原子力発電所に係る状況について

2014年5月7日

関西電力株式会社

<新規制基準適合性審査>

断層上端深さの概念図

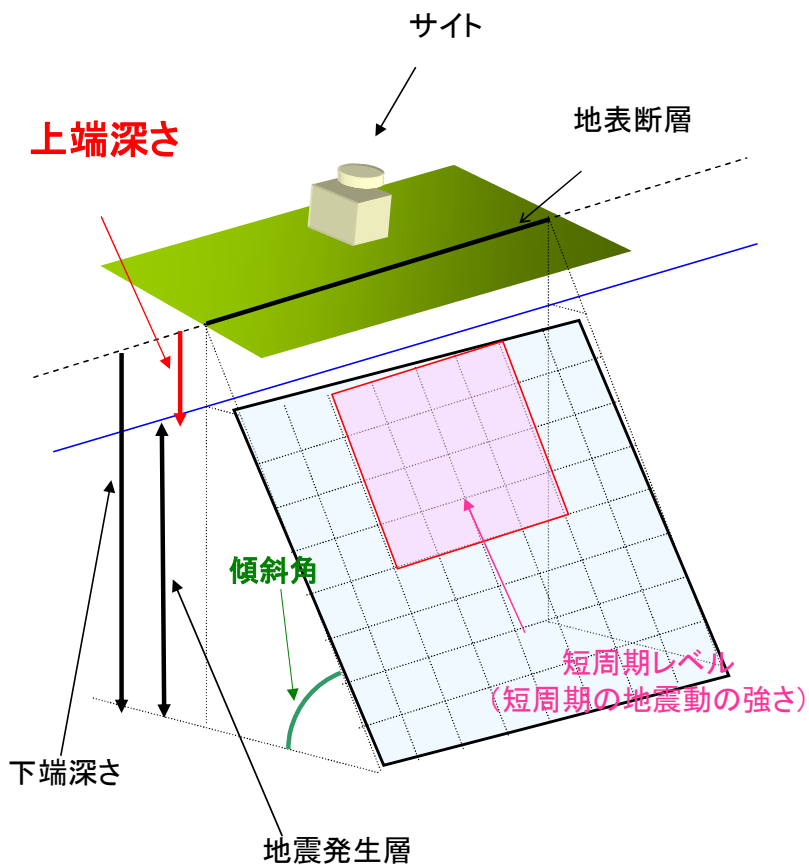
- 断層上端深さについて、追加でデータを補充(屈折法)して説明すること
【12/18審査会合】
- 追加データ(屈折法、地震干渉法)により、断層上端深さ4kmの妥当性について説明
【1/29審査会合】
- 4kmではなく、3.5kmとか3kmとかではないかと思っている。データに基づき3kmと思っていることを否定してくれればよい。
【1/29審査会合】
- 更なる追加データ(中越沖地震、新地盤モデル)を示し、断層上端深さ4kmの妥当性について説明
【3/5審査会合】
- 断層上端深さ4kmは常識的に深すぎる
【3/5審査会合】
- これまでの審査会合の議論を踏まえ、断層上端深さ3.3kmを基本ケースとすることを表明
【3/12審査会合】
- 更に追加データ(継続して取得している観測データを反映)を反映し、再評価すること
【3/12審査会合】

断層上端深さは4kmが妥当(最小: 3.3km)

○高浜 新地盤モデル

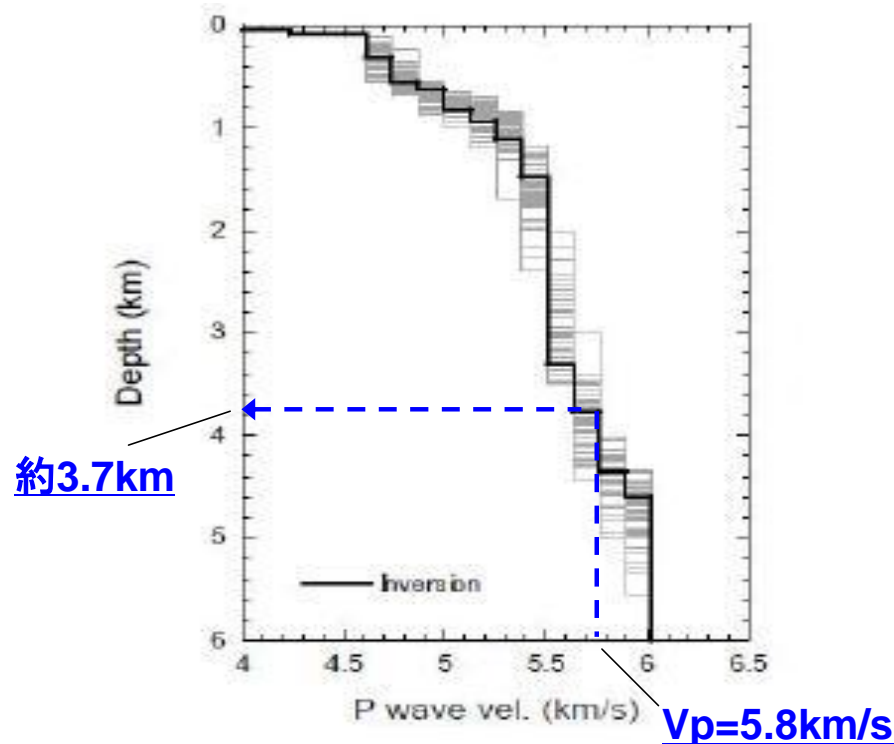
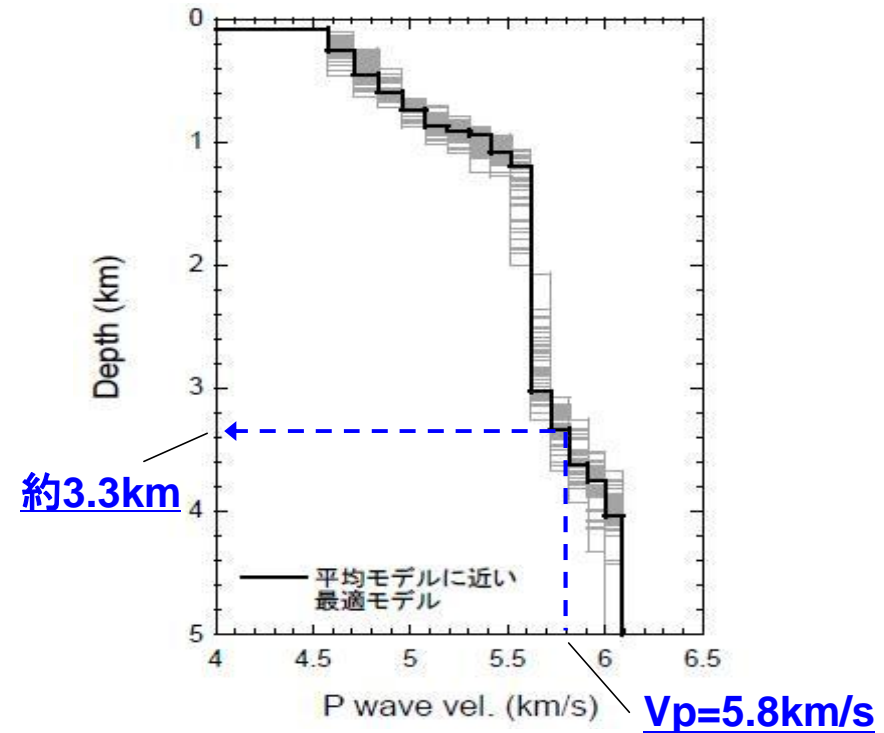
➡【島崎委員長代理コメント】

保守的な判断をしてきていることから、それも一つの判断と思う。
地下構造については大きな山は越えたと判断。

新地盤モデルにおいて大飯、高浜の断層上端深さは、保守的に見てそれぞれ約3.3km、約3.7kmと評価したが、より安全サイドにみて、断層上端深さ3kmを基本ケースとすることを説明
